Nørrebro Lokaludvalg
Nørrebrogade 208
2200 København N

Høringssvar fra Nørrebro Lokaludvalg vedr. høring om Projektforslag for Helhedsplan for De Gamles By

Sagsnr.
2014-0196512

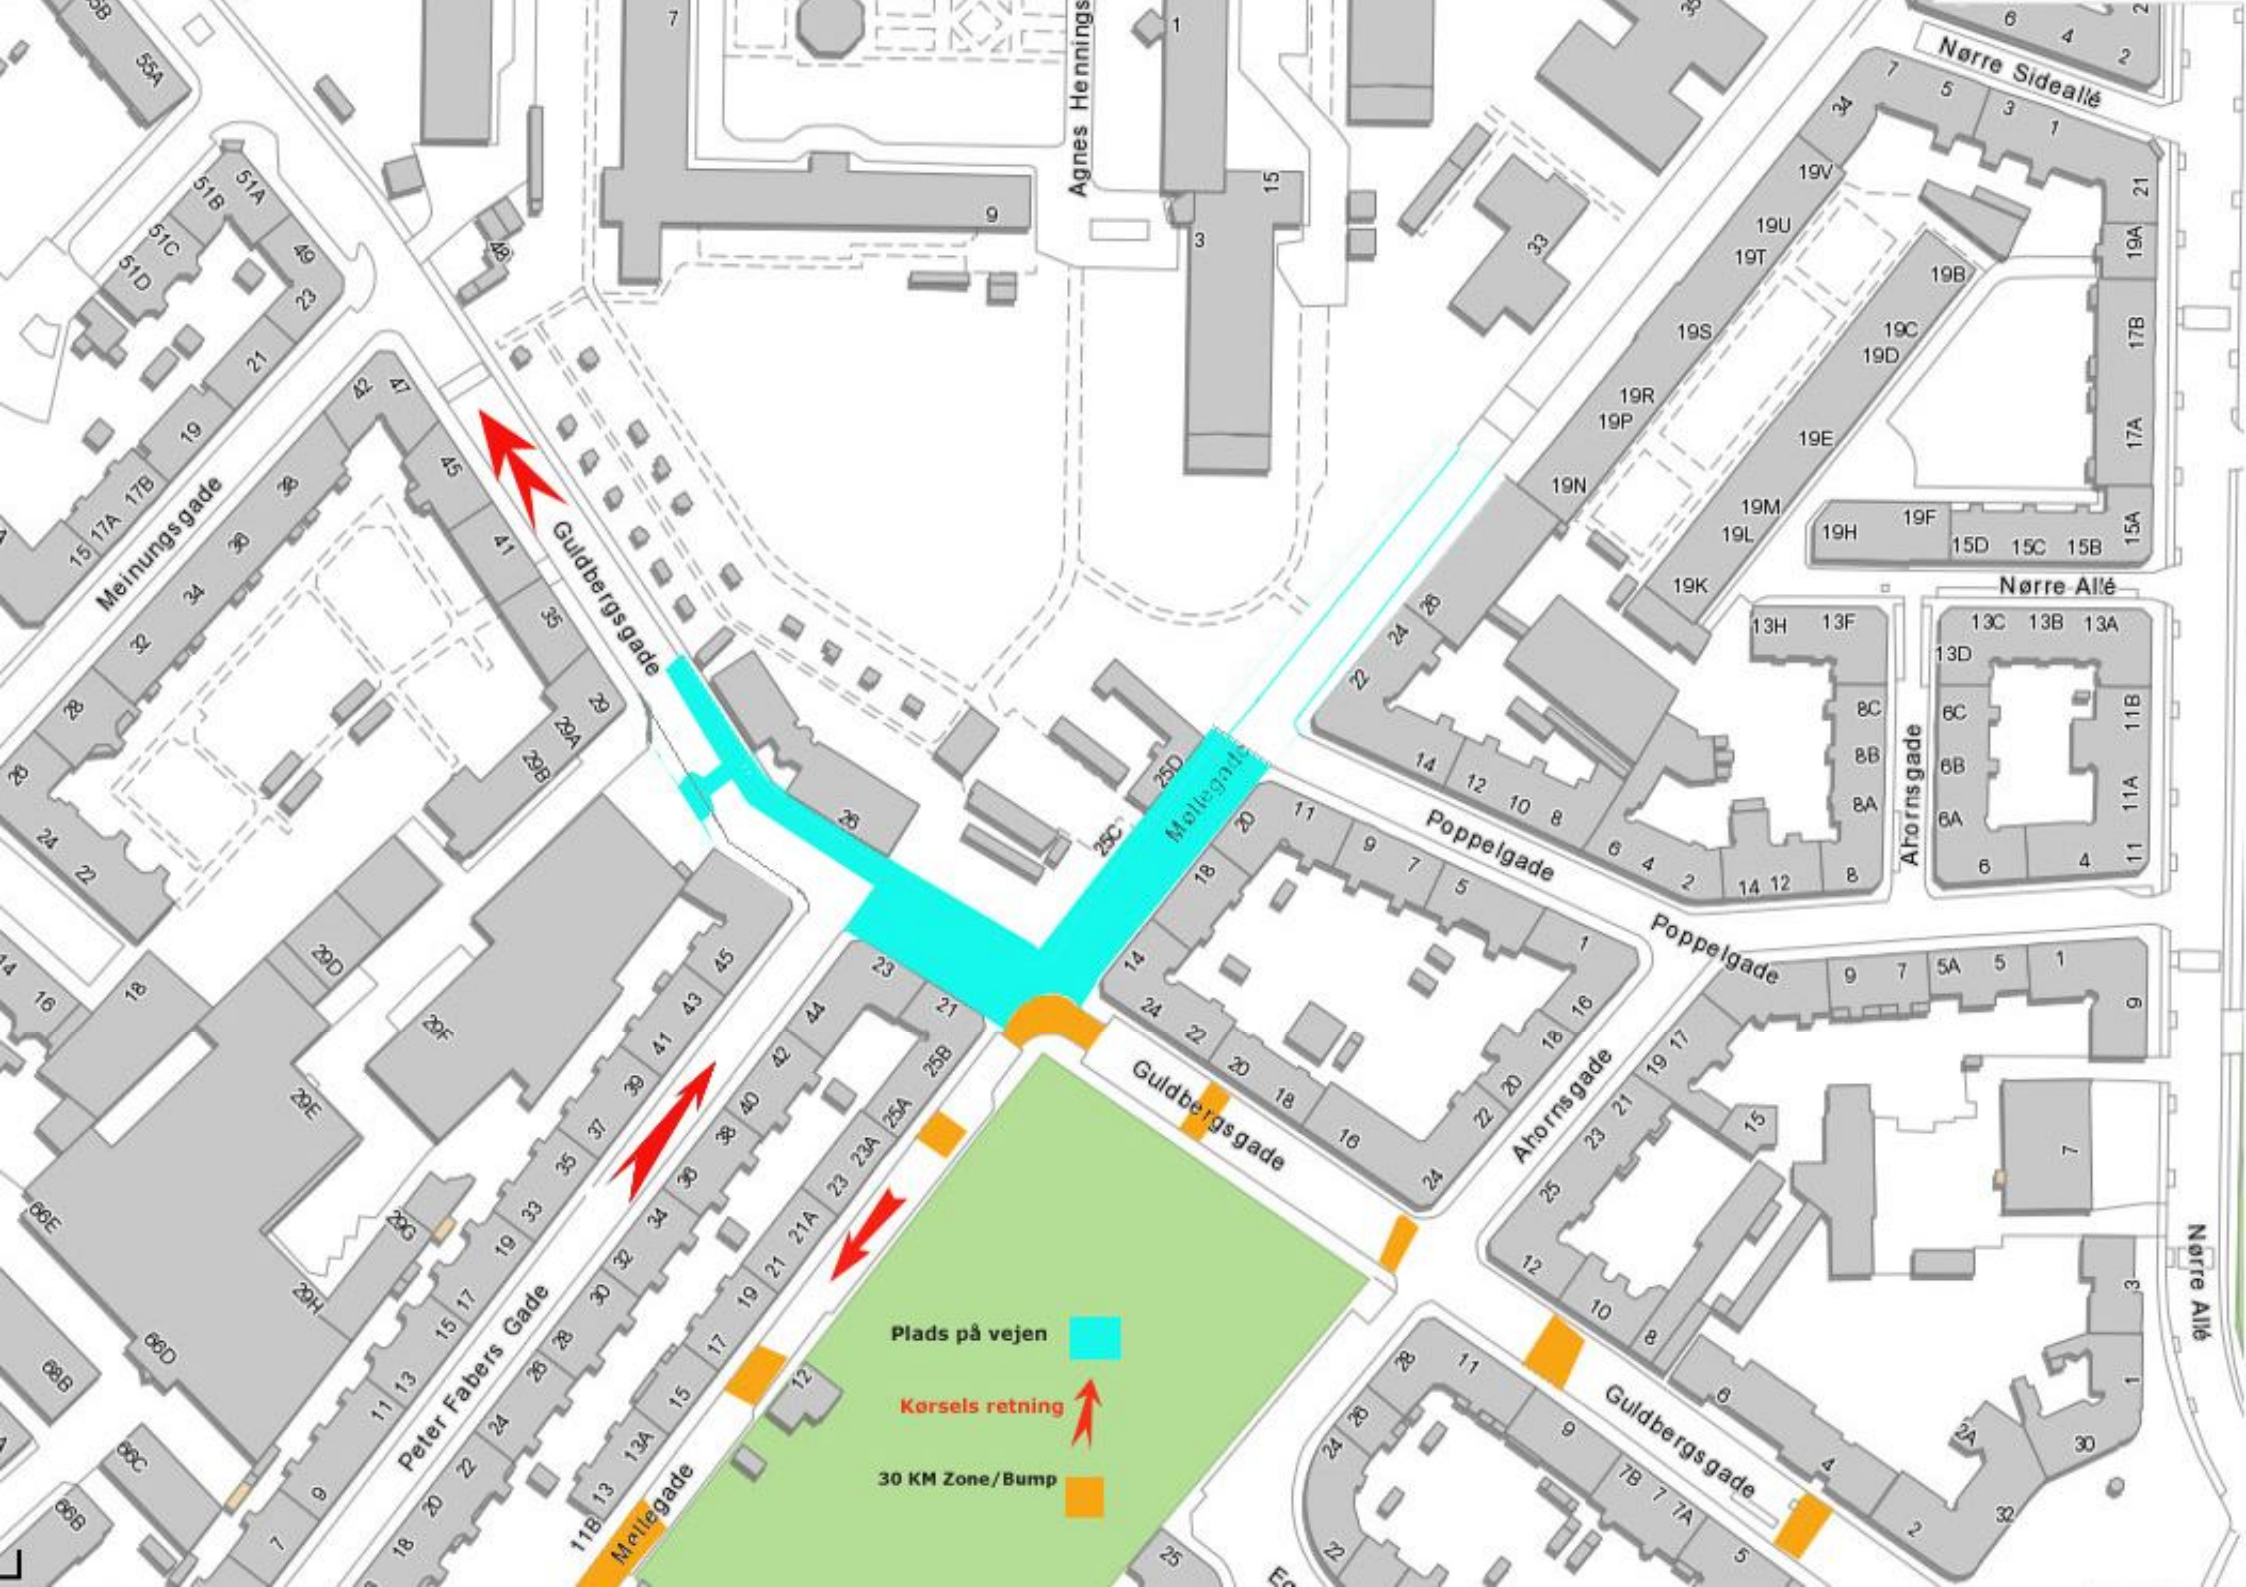
Nørrebro Lokaludvalg fastholder, at udvalgets forslag (fra 2013) om at lukke for biltrafik fra Møllegade (Nord) mod Guldbergsgade fortsat ville være den bedste løsning på trafikproblematikken i Guldbergsgade-kvarteret (se det vedhæftede kort), som fortsat synes kaotisk for kvarterets beboere, ung som gammel, fodgænger, rollator-kører og cyklist. Den løsning ville samtidig spare de penge, der nu tænkes anvendt til trafik-initiativerne i Helhedsplanen (modstrømscykelsti m.v.), samt give mere plads – i form af det eksisterende vejareal – til en udvidet hjørneplads til glæde og gavn for alle aldersgrupper.

Plads på vejen

Kørsels retning

30 KM Zone/Bump
